Mission régionale d'autorité environnementale

**Avis délibéré de la mission régionale
d'autorité environnementale
Hauts-de-France sur le projet de parc éolien
de Lucy à Ribemont (02)
Étude d'impact de décembre 2024**

n°MRAe 2025-9159

Carte de présentation du projet (page 32 de l'étude d'impact)

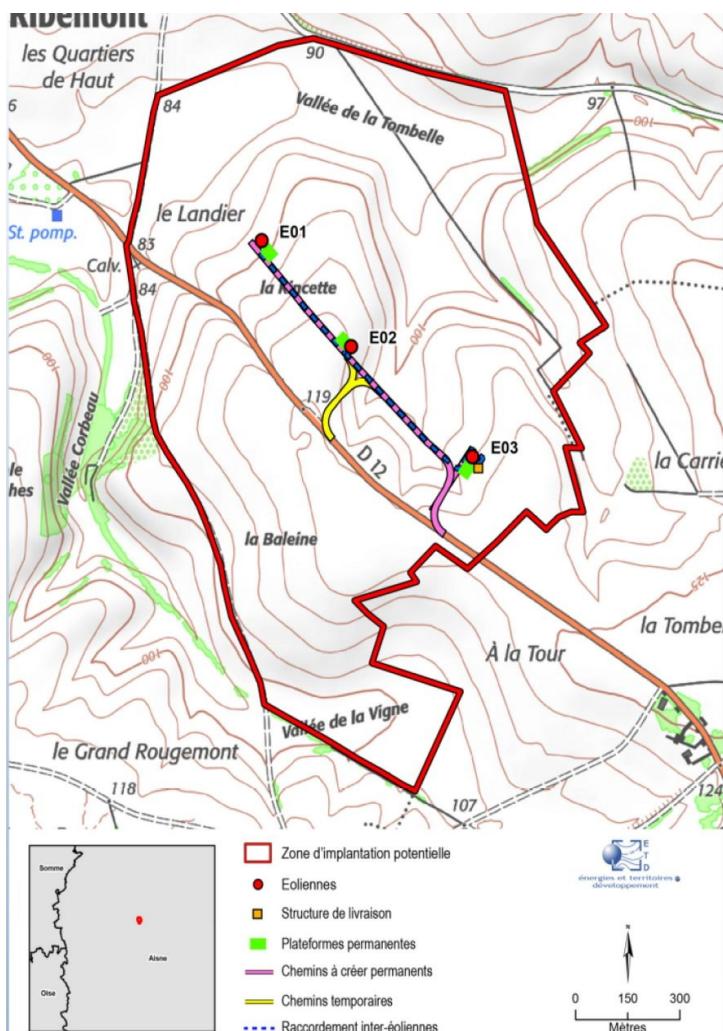
L'avis est rendu sur un projet de trois éoliennes d'une hauteur maximale de 180 mètres et de garde au sol¹ d'environ 30 mètres, localisées comme indiqué ci-dessous.

Carte d'implantation des parcs éoliens autour du projet (page 123 de l'étude d'impact)

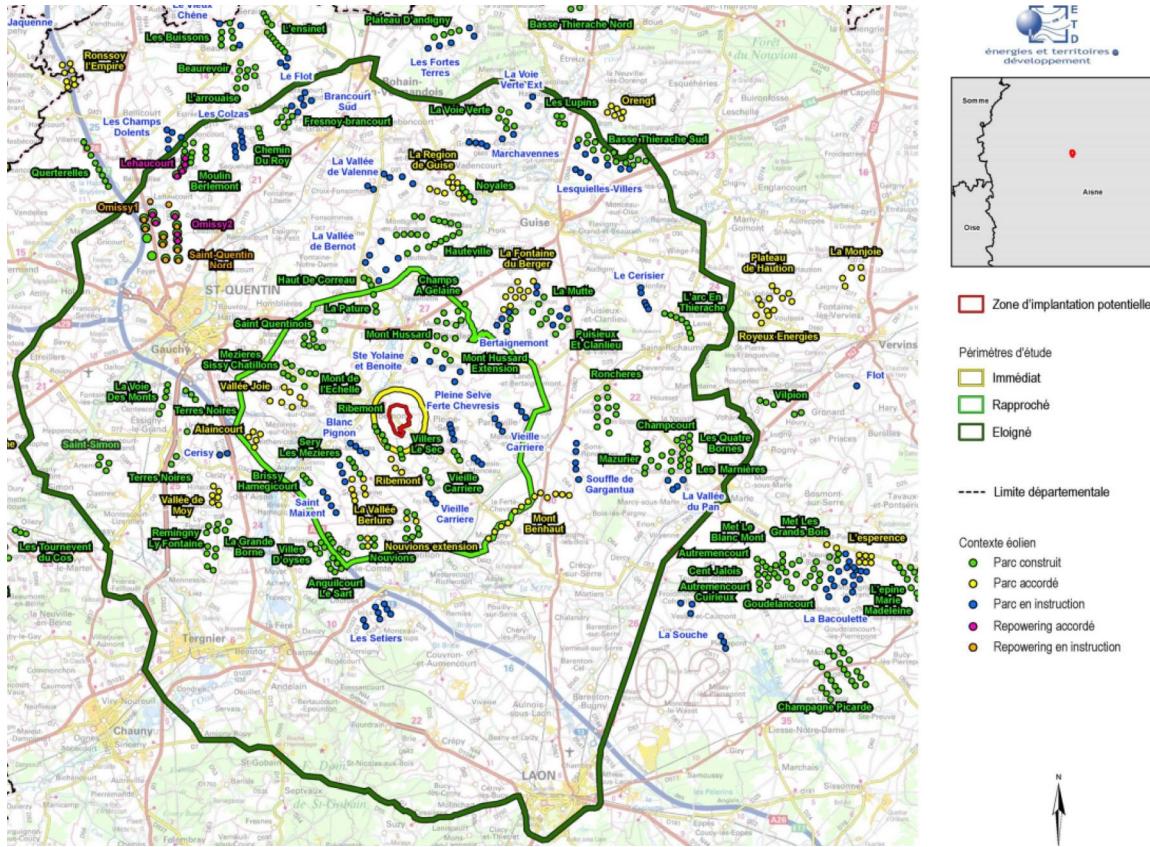
Le parc éolien de Ribemont est le plus proche du projet, à environ un kilomètre, avec cinq éoliennes de 123 mètres de hauteur. L'extension du parc a fait l'objet d'un avis de l'autorité environnementale³ le 12 mars 2015 pour l'installation de trois éoliennes supplémentaires de 180 mètres de hauteur. Le parc éolien de Villers-le-Sec, avec trois éoliennes de même hauteur, est à 900 mètres de la zone d'implantation potentielle.
